تاریخ: ۹۵/۰۶/۱۴	شماره مرجع: HCE16-91-P271-TLTL	شماره اطلاعیه فنی: ۲۵۱
صفحه: ۱ از ۱۲	نوع موتور: تمام موتورها	نوع خودرو: توسان (TL)

تعویض ضامن قلاب درب موتور و بروز رسانی صفحه نمایشگر

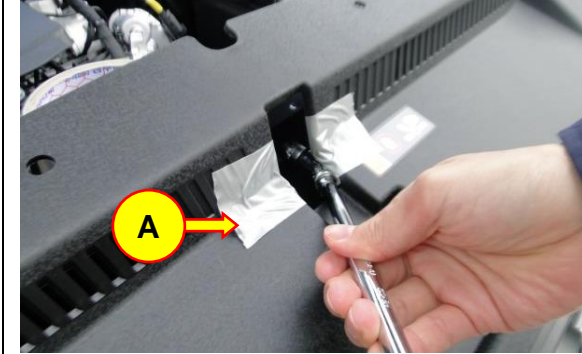
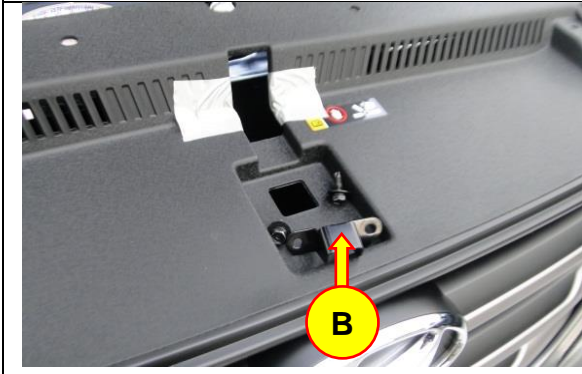
- ۴- محل های مشخص شده در شکل را چسب نواری (A) بزنید تا کاور بالایی درب موتور دچار خراشیدگی نشود.
- ۵- دو عدد پیچ نگهدارنده ضامن قلاب درب موتور را از محل مشخص در شکل باز کنید.
- گشتاور سفت کردن: 7.8 ~ 11.8 Nm

- ۶- ضامن قلاب درب موتور (B) را با قطعه نو اصلاح شده تعویض کنید.
- ۷- بر عکس عمل باز کردن قطعات باز شده را ببندید.

توضیحات	شکل و شماره فنی قطعه		نام قطعه
	جدید	قدیم	
			ضامن قلاب درب موتور
	81150-D3010QQH	81150-D3000
